Heike Lenz | Kieselgarten | Notizbuch Seite 38

22.09.2026, 09:05 bis 10:35 Uhr. Übertragen um 15:55 Uhr.

Begehungsmemo Kieselgarten

22.09.2026, 12:10 Uhr | KG-26 / BM-09 / Fassung 1

SK-01 | Ostfenster F07 | Raum 0.03

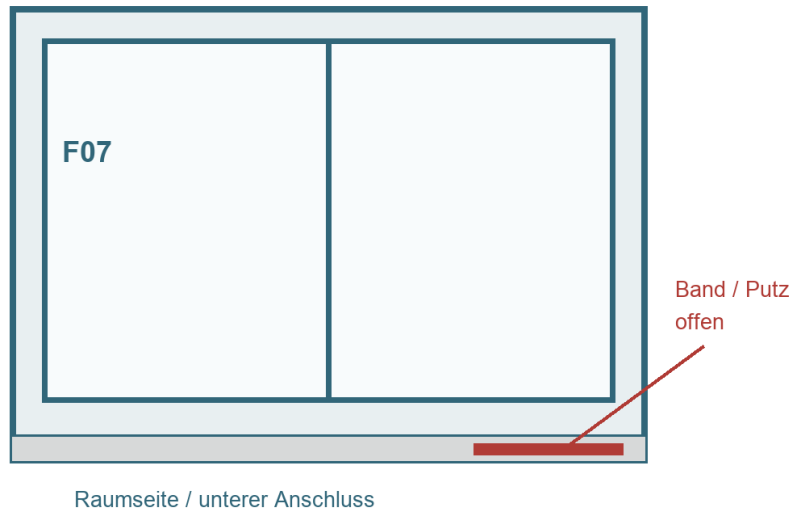
09:22 F07 unten offen, ungefähr eine Handbreit. Mein Handy blieb im Büro. Maren zeichnet die Stelle später. Ich habe keine Fotos aufgenommen.

Offener Anschluss unten rechts: etwa 18 cm

Befund B02 aus dem Rundgang 09:22 Uhr. Band und Putz nicht geöffnet.

Am Ostfenster F07 in Raum 0.03 ist das untere innere Anschlussband auf ungefähr 18 cm nicht mit dem Putz verbunden. Der sichtbare Spalt liegt zwischen Band und Laibung, nicht zwischen Flügel und Rahmen. Bei geschlossenem Fenster habe ich mit dem Handrücken einen Luftzug zu spüren geglaubt; eine Messung fand nicht statt. Ich habe hierfür die Skizze SK-01 angefertigt. Die Zuständigkeit am Anschluss haben Falk und Lenz unterschiedlich beschrieben. Die Glaserei hat laut Lenz das Band eingebaut, Leineputz den Anschluss überspachtelt.

SK-02 | Bodenablauf | Waschraum 0.06

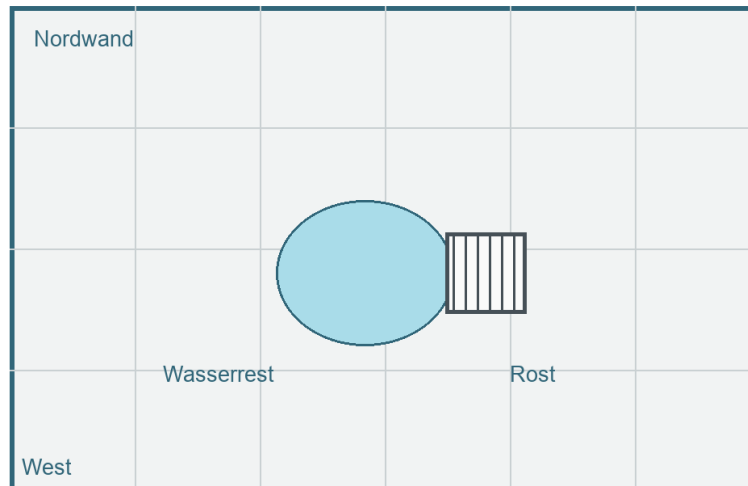
09:30 Wasser aus 2-Liter-Becher am Ablauf. Um 09:38 noch Pfütze links neben Rost. Nicht nachgegossen. Danach mit Lappen aufgenommen.

Wasserrest westlich des Rosts, etwa 4 mm tief

Befund B04 um 09:38 Uhr. Kein Nivellement; Flächenform nur schematisch.

Im Waschraum 0.06 blieb am Bodenablauf eine kleine Wasserfläche stehen. Frau Lenz hatte um 09:30 Uhr etwa zwei Liter Leitungswasser aus einem Messbecher ausgegossen. Um 09:38 Uhr stand neben dem Rost noch Wasser, maximal etwa 4 mm tief nach unserem Zollstock. Wir haben kein Raster nivelliert. Die Fuge an der Nordwand war trocken. Die Fläche wurde danach aufgenommen, damit niemand ausrutscht. Meine Skizze SK-02 zeigt die Lage, aber keine vermessenen Höhenlinien.
